Bild från motparts inlägga 2021-21-01, punkt 4.16.

Vy från Google Earth Pro.

Bild från Ledare i SVD, 2020-04-18.

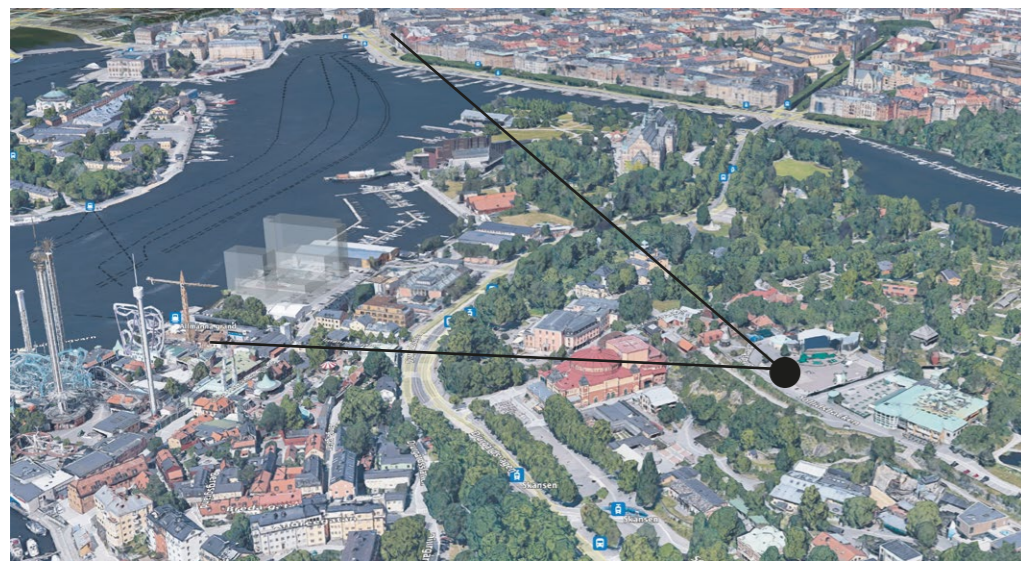
”Även sett från Skansens Sollidsterrass trasar det aktuella förslaget sönder den storslagna vida utsikten över Stockholm”  
 Kommentar: Höjdlinjens utbredning överskrider markant aktuellt planområde.
